ENSI 13/17

15. November 2011

Hangstabilität, Rutschungsgefahr, Resun AG, Auflage 2

Gefährdung durch Rutschungen und Steinschlag am Standort EKKM: Beurteilung der eingereichten Unterlagen der Resun AG zu Auflage 2 aus dem Gutachten des ENSI zum Rahmenbewilligungsgesuch für das EKKM

Abb. 1: Hangneigungskarte mit unterlegter Schattierungskarte (erstellt aus 3-fach überhöhten LIDAR-Daten mit Lichteinfall von S) im Bereich „Runtigerain“ und „Brättetele“. Der Projektperimeter EKKM (aus [2]) wird von dem dokumentierten LIDAR-Datensatz (aus [3]) nicht vollständig erfasst.

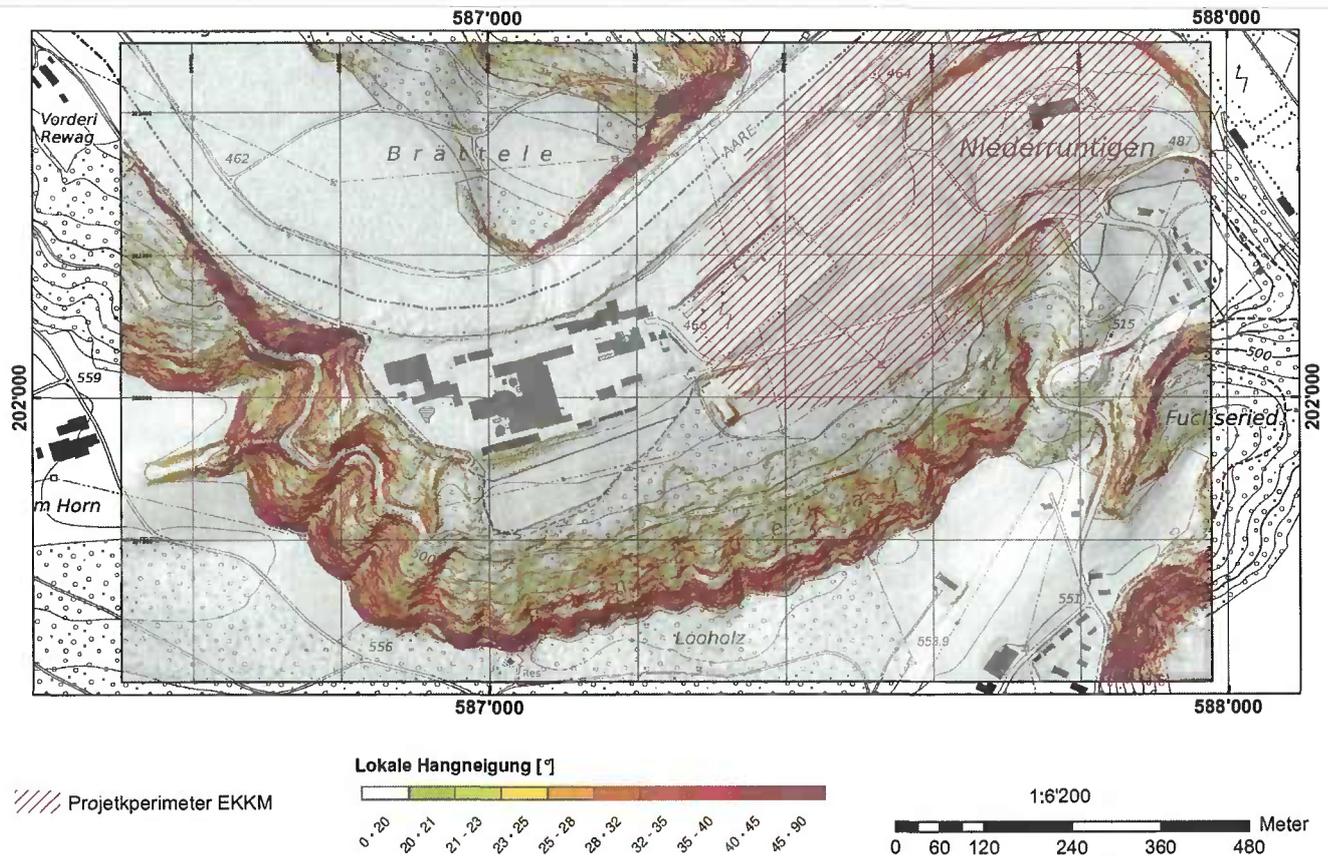
Aus der erstellten Hangneigungskarte (Abb. 1) wird ersichtlich, dass die Hangneigung im Bereich „Runtigerain“ und „Brättele“ zum Teil deutlich $> 23^\circ$ beträgt. Gemäss [8] entspricht 23° dem kritischen Hangneigungswinkel für Hangmurenabgänge. Das ENSI weist darauf hin, dass die räumliche Ausdehnung der analysierten LIDAR-Daten und damit der erstellten Hangneigungskarte den zu untersuchenden Projektperimeter EKKM wie in Abb. 1 dargestellt nicht vollständig abdeckt. Im Vergleich zum topographischen Kartenblatt Bern [5] zeigt sich, dass sich im NE des EKKM-Perimeters ein steiler Aareprallhang bei Salvisberg befindet, welcher topographiebedingt möglicherweise ein Rutschgebiet darstellt. Die zum EKKM-Perimeter ansteigende Geländemorphologie sowie der Verlauf der Aare rechtfertigen aber den Ausschluss dieses Gebietes. Somit bewertet das ENSI die Abdeckung der LIDAR-Daten als nicht ideal, betrachtet den untersuchten Datensatz aber als zweckdienlich.

Wie auf der Hangneigungskarte ersichtlich (Abb. 1), gehen die steileren Hangabschnitte unmittelbar in eine flache vorgelagerte Ebene über. Ein morphologischer Hangfuss ist im Bereich „Runtigerain“ nur schmal ausgebildet, im „Brättele“ hingegen fehlt er völlig. Beim Stein- bzw. Blockschlag, erfolgt der Materialtransport durch freies Fallen, zumeist senkrecht zum Hang und ist demnach auf die steilsten Hangbereiche beschränkt. In [9] wird erwähnt, dass bei Hangneigungen $< 30^\circ$ das Steinschlagsmaterial im Allgemeinen zum Stillstand kommt, d.h. zu Beginn stürzendes Material verliert am unteren Hangknick schnell an Geschwindigkeit bzw. Energie und erreicht somit keine grösseren Transportweiten.

Abb. 2: Auszug aus der Naturgefahrenkarte des Kantons Bern [4] mit Darstellung der ausgewiesenen Rutschgefahren im Bereich des Standortes EKKM nach [2].

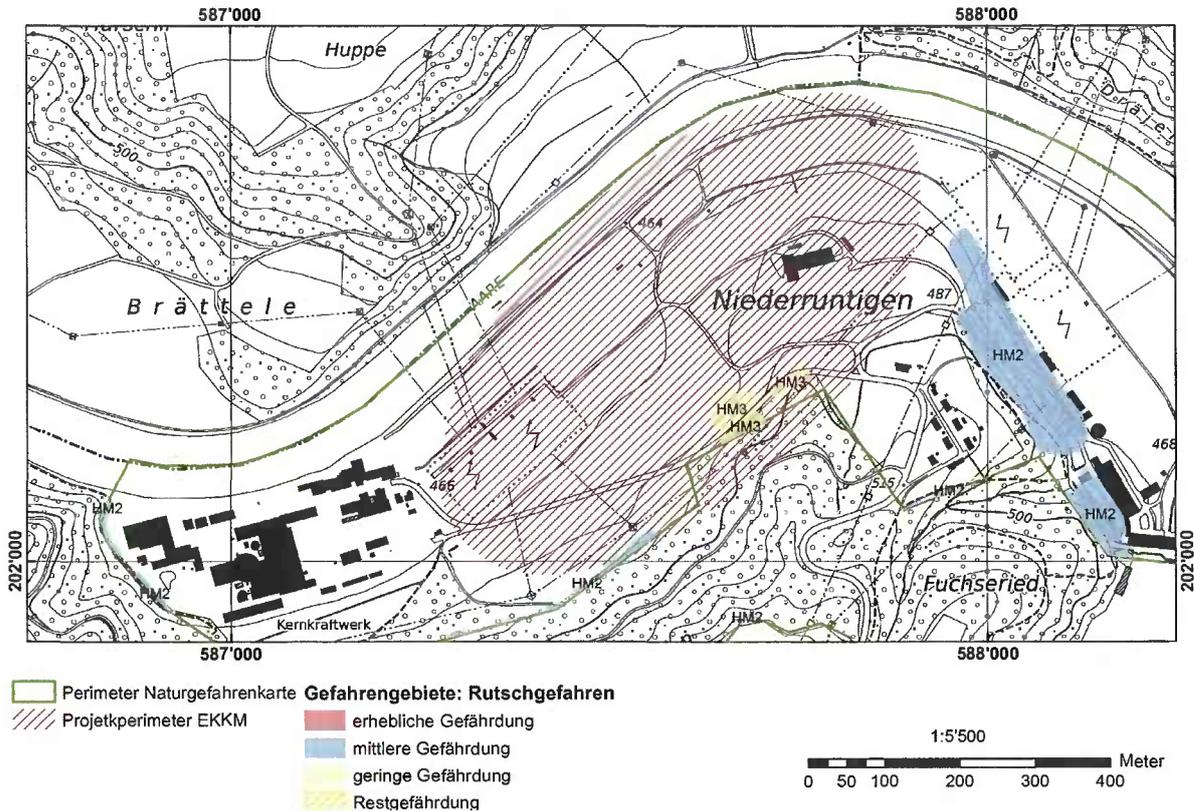
Weiterhin werden drei kleinere Zonen (3050 m^2) mit geringer Hangrutschgefährdung innerhalb des Projektperimeters EKKM ausgewiesen. Diese befinden sich entlang der Zufahrtsstrasse zum bestehenden KKM, in Fallrichtung gegen den zentralen Teil des EKKM-Standes. Auf der Feldbegehung konnte nicht zweifelsfrei geklärt werden, ob die lokale Hangneigung von $20-25^\circ$ auf eine natürliche oder anthropogene Ursache (Strassenbau) zurück zu führen ist. Der entsprechende Hang weist keine Spuren von Bewegungen auf. Aufgrund der beschränkten Aus-

Grössere Bereiche ausserhalb des Perimeterraums der Naturgefahrenkarte der Gemeinde Mühleberg [8] werden allgemein als Gebiete „mit Hangrutschgefahr“ ausgewiesen. Dies betrifft auch den grössten Teil des „Runtigerain“. Zonen ausserhalb des Perimeterraums werden bei der Gefahrenbeurteilung für den Standort EKKM nicht berücksichtigt, da der im RBG [2] angegebene EKKM-Projektperimeter sich grösstenteils innerhalb des Naturgefahrenkarten-Perimeterraums befindet (Abb. 2). Die Ausdehnung des Perimeterraums wurde auf der gemeinsamen Feldbegehung überprüft und als korrekt beurteilt. Der Ausschluss dieser Zonen „mit Hangrutschgefahr“ kann folglich als nachvollziehbar und korrekt beurteilt werden.

Abb. 3: Auszug aus der Naturgefahrenkarte des Kantons Bern [4] mit Darstellung der ausgewiesenen Sturzgefahren im Bereich des Standortes EKKM gemäss [2].

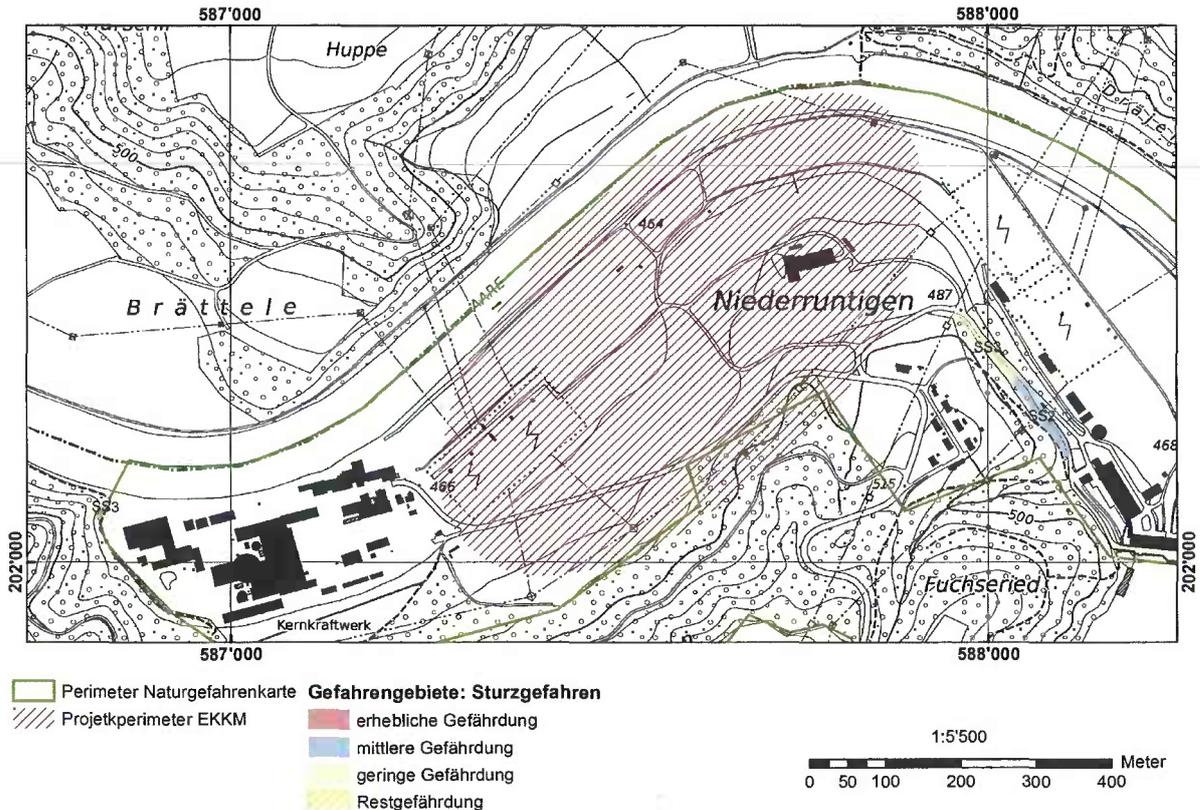
Die Naturgefahrenkarten [4, 8] weisen östlich des geplanten EKKM-Standortes eine Zone mit geringer (ca. 280 m^2) sowie mit mittlerer Sturzgefährdung (ca. 260 m^2) aus (Abb. 3). Durch die Ausrichtung des Hanges nach NE kann, vergleichbar mit der Situation für Rutschungen/Hangmuren, von keiner Gefährdung für den geplanten Standort EKKM ausgegangen werden.

Abb. 4: Auszug aus der Naturgefahrenkarte des Kantons Bern [4] mit Darstellung der ausgewiesenen Rutschgefahren im Bereich des Standortes KKM.

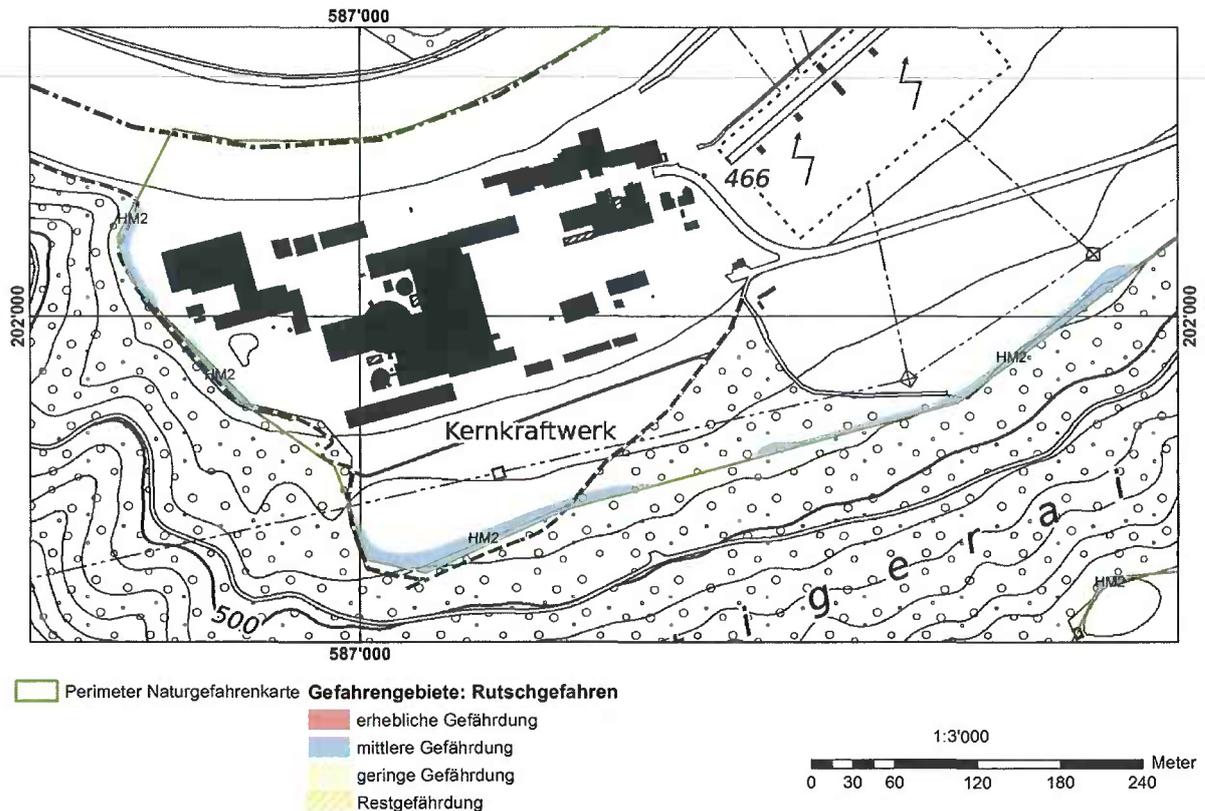
Innerhalb des Perimeterraumes der Naturgefahrenkarten des Kantons Bern [4] und der Gemeinde Mühleberg [8] werden für den Standort KKM drei Zonen der mittleren Gefährdungskategorie ausgewiesen (Abb. 4). Diese schmalen Zonen befinden sich am Hangfuss des „Runtigerain“ und umfassen ca. 3000 m². Auf Grund des kleinen Prozessraumes und der volumetrisch beschränkten Rutschmassen, kann hier nur mit einer äusserst geringen Einwirkung auf das KKM

gerechnet werden. Vermutlich wäre im Falle einer oberflächlichen Rutschung nur der äussere Schutzzaun des KKM betroffen (s. Abb. 1, 4).

Abb. 5: Auszug aus der Naturgefahrenkarte des Kantons Bern [4] mit Darstellung der ausgewiesenen Sturzgefahren im Bereich des Standortes KKM.

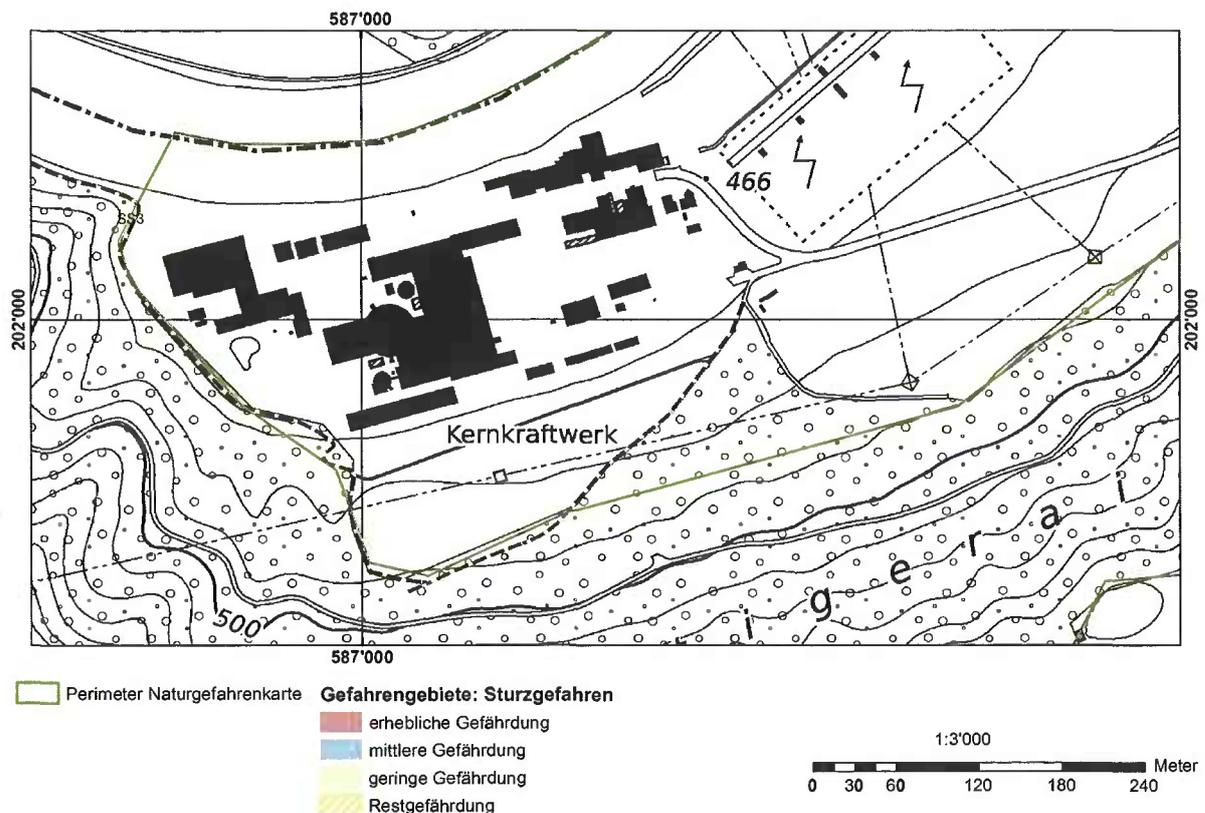
In [9] wird erläutert, dass bei Hangneigungen $< 30^\circ$ das Steinschlagsmaterial im Allgemeinen zum Stillstand kommt. Wie auf der Hangneigungskarte (Abb. 1) ersichtlich, gehen die steileren Hangabschnitte im „Runtigerain“ unmittelbar in eine flache vorgelagerte Ebene über, auf der sich das KKM befindet. Die Naturgefahrenkarte [4] weist lediglich westlich des KKM eine sehr schmale Zone (ca. 60 m^2) der geringsten Gefährdungsklasse aus. Diese befindet sich jedoch ausserhalb des äusseren Schutzzauns und stellt daher keine Gefährdung für das KKM-Areal dar.
